审图常见问题解析

一月一答

2026年5月 总第34期

住宅无障碍户型卫生间上下对位设置问题解析

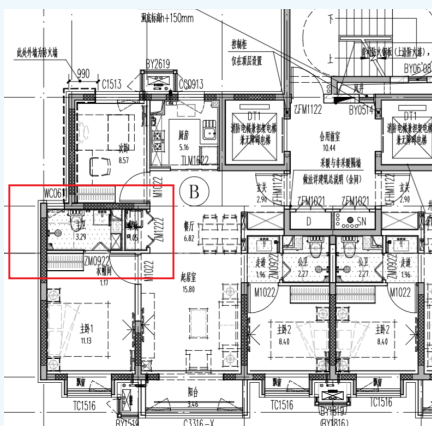
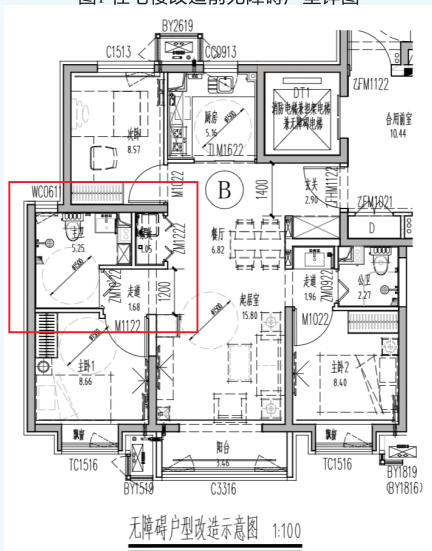
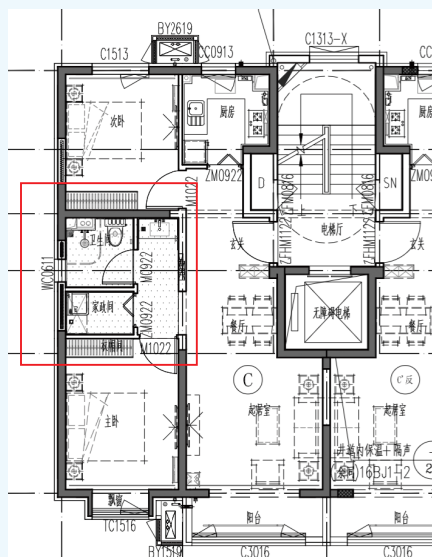
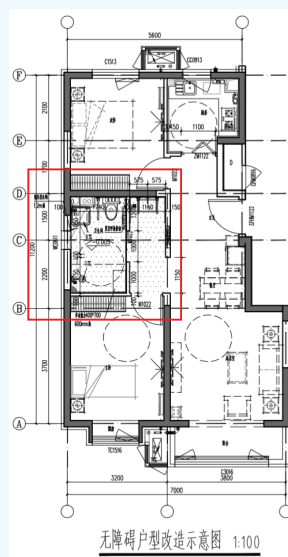
无障碍户型改造示意图说明中描述“无障碍卫生间”改造从首层开始各层均需改造, 未说明采取何种措施能保证“实现各层同时进行无障碍的改造”(见图3所示), 如不能上下层同时进行无障碍户型改造, 不符合《住宅设计规范》DB11/ 1740-2020第5.5.5条“卫生间不应直接布置在下层住房的卧室、起居室(厅)、厨房和餐厅的上层”的规定。

《住宅设计规范》第5.5.5条为强制性条文。条文说明中阐述“卫生间因施工质量或防水材料出现问题而造成的漏水现象依然存在, 同时管道噪声、水管冷凝水下滴的问题也会影响下层房间的使用。本条文明确规定不得将卫生间直接布置在下层住户主要生活空间的上层, 包括起居室(厅)、卧室、厨房和餐厅”。商品住宅在出售后如果某一层住户有无障碍户型改造需求时, 不能限定下层住户也同时进行改造。本项目的无障碍户型设计, 限定了上下层同户型必须同时进行改造,

但未提出能保证上下层同户型同步改造的可实施方案,实际存在改造后上层无障碍卫生间落位在下层卧室的直接上方的违反规范强条问题。

调整可供改造的无障碍户型所在的楼栋单体,改造后无障碍卫生间与下部户型的卫生间、家政间对位,避免了无障碍户型单层改造时出现卫生间直接布置在下层住户卧室直接上方的问题(见图4、5所示)。

某项目未对计算分析结果进行判断和校核的问题解析

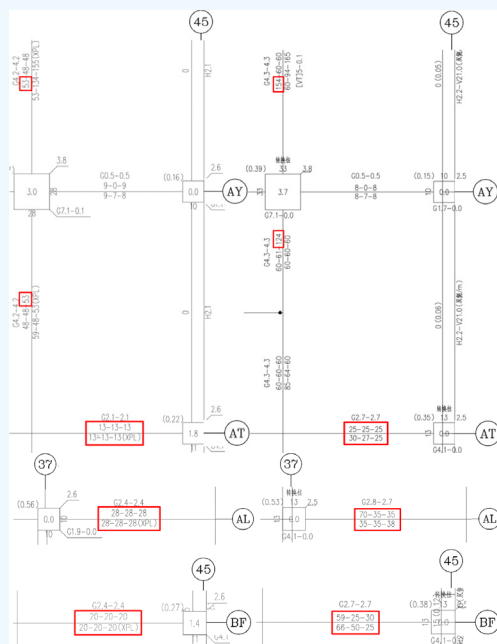
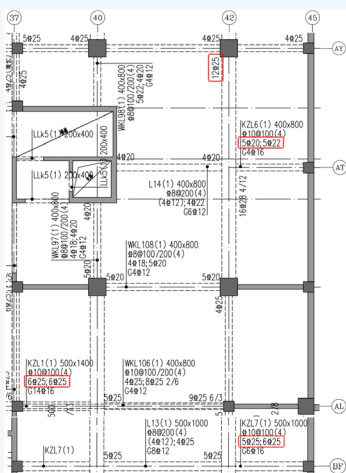
某新建租赁住房项目,结构类型为钢筋混凝土框架-剪力墙结构。地下1层,地上5层,房屋高度17.17m,抗震设防类别为标准设防类,剪力墙抗震等级二级,框架抗震等级三级。部分剪力墙不落地,在地下一层顶采用框支转换。车库计算模型中部分框支梁配筋计算结果与主楼计算模型中的计算结果相差较多,如图1、图2所示。施工图中框支梁钢筋按车库计算模型中的计算结果配置,如图3所示。未对程序计算结果做必要的判断和校核,不符合《混凝土结构设计标准》GB/T 50010-2010(2024年版)第5.1.6条“应对分析结果进行判断和校核,在确认其合理、有效后方可应用于工程设计”的规定。

在结构整体计算中，受力复杂的转换结构应选用合适的计算模型进行分析，对每一项计算参数的选取及电算的结果都应做必要的判断和校核。尤其当不同计算模型的计算结果差别很大时，更应进行分析判断，采用不同力学模型的结构分析软件进行校核，确认计算结果的合理性和可靠性。如果不对分析结果进行判断和校核，采用其中一个计算模型的分析结果作为工程设计的依据，尤其是本项目采用了计算值小的计算结果作为设计依据，可能会给结构留下严重的安全隐患。

对计算结果进行分析判断，采用不同力学模型的结构分析软件进行校核，确认其合理、有效后方可作为工程设计的依据，以确保结构安全。

汽车库消火栓设置位置不便于取用问题解析

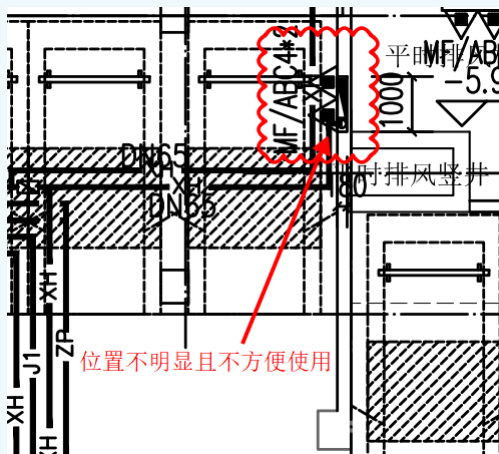
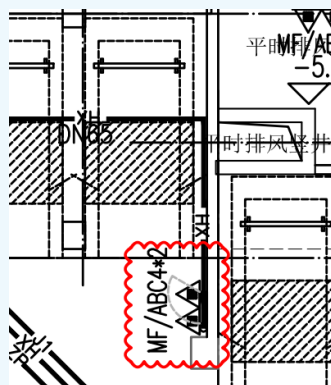
房。地下车库内消火栓位置位于车位线周边区域，受停车遮挡，不明显且不方便取用和维护，见图1。

地下车库的消火栓布置,不应被障碍物包括停车遮挡,且应方便取用和维护,设置在车位周边的消火栓箱,应保证消火栓箱水平投影和按120°开启时在划定车位范围以外,消火栓应在正常停车状态下便于操作。专业设计人员应重视位置布置,满足规范要求。

调整消火栓位置到明显且便于取用的地点,见图2。

放散有爆炸危险性物质的甲类库未保持负压的问题解析

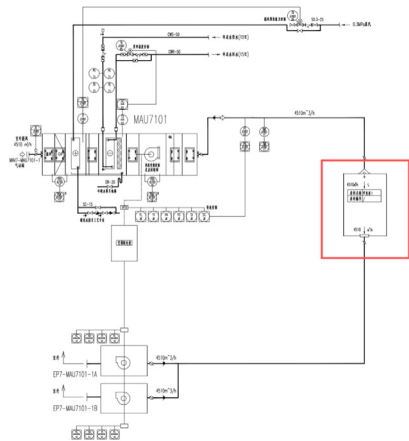
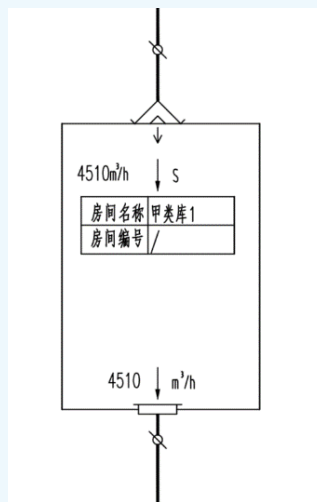
某工业用地项目,包括综合楼、车间、试剂库(甲类)等建筑,其中位于试剂库首层的甲类库1(放散有爆炸危险性物质房间)的送风量与排风量相同,未保持负压。甲类库1送排风系统图如图1所示,局部放大如图2所示。

甲类库设计送风量等于排风量时,无法保持室内负压,因而不能防止爆炸危险性物质扩散至周围环境及相邻房间,也就无法将危险源控制在源头,避免引发更大范围的次生连锁事故。

调整排风机风量,确保排风量大于送风量,使甲类库保持负压。

某工业项目测试间事故风机 室外控制按钮设置位置错误问题解析

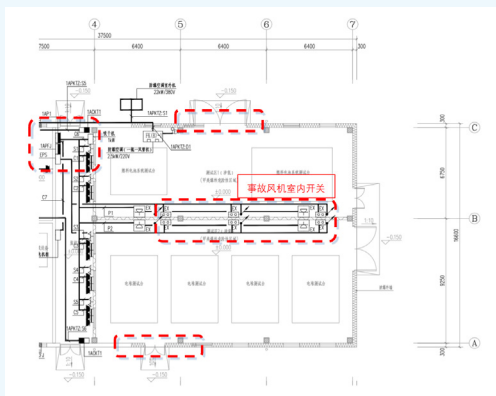
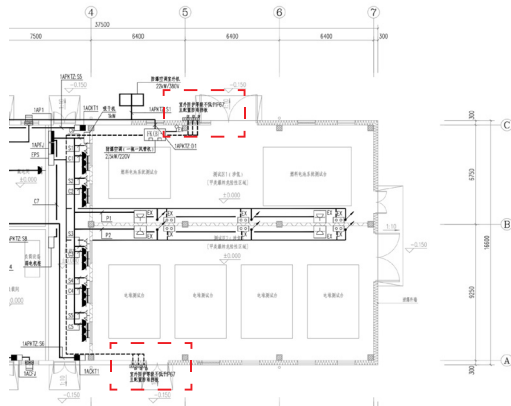
某工业项目测试间事故风机室外电气开关未设置在靠近外门的外墙上,不符合《《工业建筑供暖通风与空气调节设计规范》GB 50019-2015第6.4.7条的规定。见图1。

测试区事故风机室外控制按钮设置在监控室内的配电箱,而不是设置在靠近外门的外墙上,不满足规范要求。

事故风机的室外电气开关整改后,在靠近外门的外墙上补充设置。整改后图纸见图2。

某人防地下室受水平等效荷载作用的 框架梁箍筋问题分析

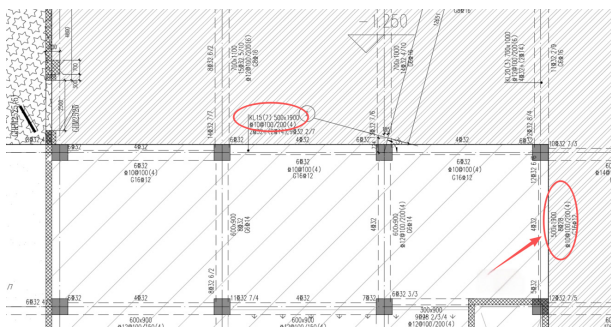
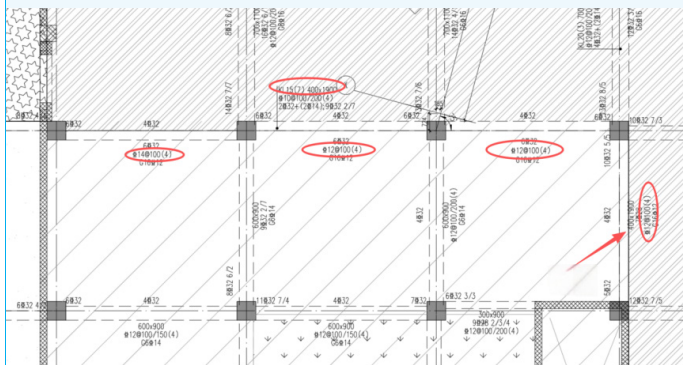
某项目地下一层为甲5级人防工程，人防地下室顶板标高为-0.100~-1.750。在其地下一层梁配筋图G4-02中，KL15、20等框梁高500×1900，箍筋 $\Phi 10@100/200(4)$ ；梁两侧楼板高差1.15m（见图1），该梁侧面承受冲击波作用，外侧箍筋作为受弯构件受拉钢筋构造不满足人防构件最小配筋率0.25%要求。

因建筑功能需要，人防顶板有时会在高差的情况，造成高差处支承楼板的楼层梁侧面直接承受冲击波作用，楼层梁箍筋按梁受剪配置，往往不能满足人防受弯最小配筋率构造要求，当高差较大时可能出现配筋量不满足人防等效静荷载作用下受弯需要的问题。

调整箍筋配置以满足《平战结合人民防空工程设计规范》DB11/ 994-2021第4.6.7条要求的受弯构件受拉钢筋最小配筋率（见图2），并进行战时最不利工况复核，满足承载力和构造要求。

图2 储存区工艺布置图(修改后)

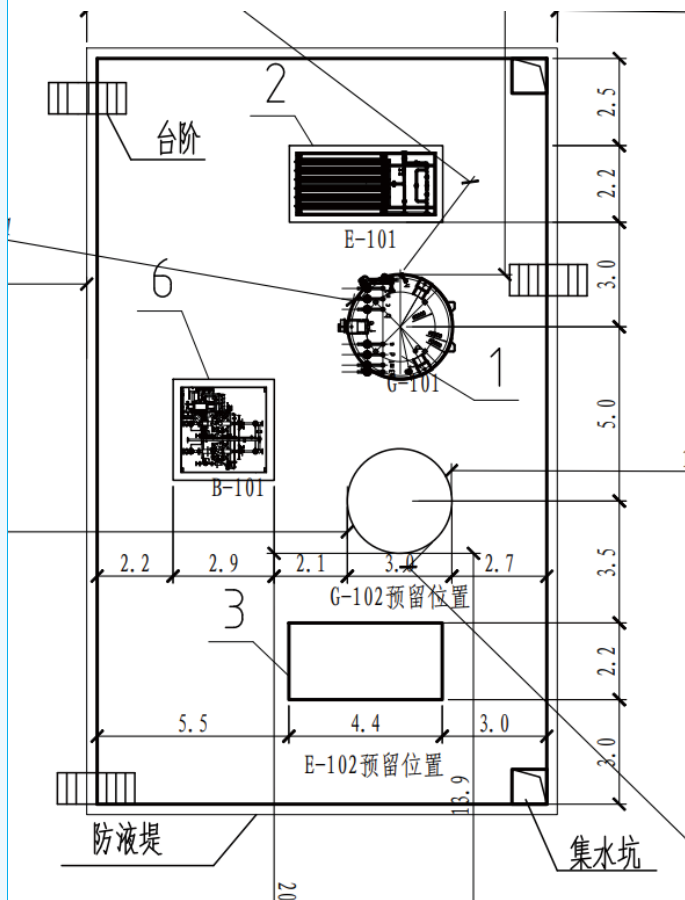
项目储存区基本情况如下,区域设置1台 60m^3 LNG储罐,1台储罐增压撬,1台LNG双泵撬。预留1台 60m^3 LNG储罐及1台储罐增压撬的位置。以上设备位于防火墙内。图1中出现的工艺设备及基础平面布置,未对远期预留设备进行标示,导致设计范围不明确,无法区分近期和远期。

置、接口、与近期设备的安全距离等,都需要在施工图设计阶段就确定。如果图纸不区分,就可能被误当作近期工程全部施工,或为远期预留了不合理的空间。

燃气专业设计图纸中,储罐(G-101)、双泵撬(B-101)和储罐增压撬(E-101)为本次设计内容,储罐(G-102),储罐增压撬(E-102)为远期预留设备,仅预留位置,不进行具体设计。因此,对远期预留的设备:储罐(G-102)、储罐增压撬(E-102)在工艺设备及基础平面图中,采用文字进行标示,并在设计说明中进行具体描述。同时核对《城镇燃气设计规范》第9.2.10条第1款~第4款的要求。改进后图纸见图2。

未提供填土承载力及变形参数的问题解析

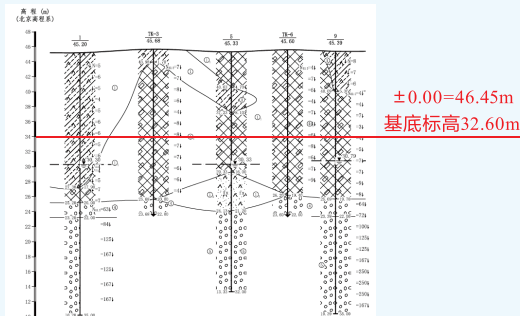
某拟建高层办公楼项目场地内分布深厚人工填土层(黏质粉土-砂质粉土素填土①层、杂填土①₁层、粉细砂素填土①₂层),综合层厚1.00~21.20m,层底标高介于24.13~43.94m之间,工程地质剖面图(见图1)。本项目地基直接持力为人工填土层,基底下人工填土层最大厚度7.4m,未提供填土承载力及变形参数。

建议场地岩土参数见表1（地基土岩土工程参数表）。然而，表1中未提出黏质粉土-砂质粉土素填土①层、杂填土①₁层、粉细砂素填土①₂层地基承载力标准值及变形参数建议值。依据《建筑地基处理技术规范》JGJ 79-2012、《北京地区建筑地基基础勘察设计规范》DBJ 11-501-2009及《工程勘察通用规范》等相关标准，采用碎石挤密桩复合地基方案进行地基处理设计时，应提供桩间土天然地基承载力特征值、压缩模量等关键岩土设计参数。

勘察成果应紧密结合地基基础方案与地基处理评价，系统、完整、准确地提供设计与施工所需的各项岩土参数；当基底以下填土层未全部挖除并采用地基处理时，应提供填土层的物理力学指标，不得缺项、漏项。
